# Notas de la versión del firmware de la Shearwater Teric

## VERSIÓN 22 20-DIC-2021

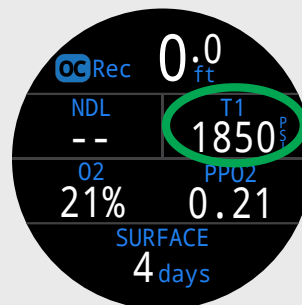
En el diseño de pantalla estándar del modo OC Rec (arriba, a la derecha), el espacio del TTS ahora puede reemplazarse por otros campos de información.
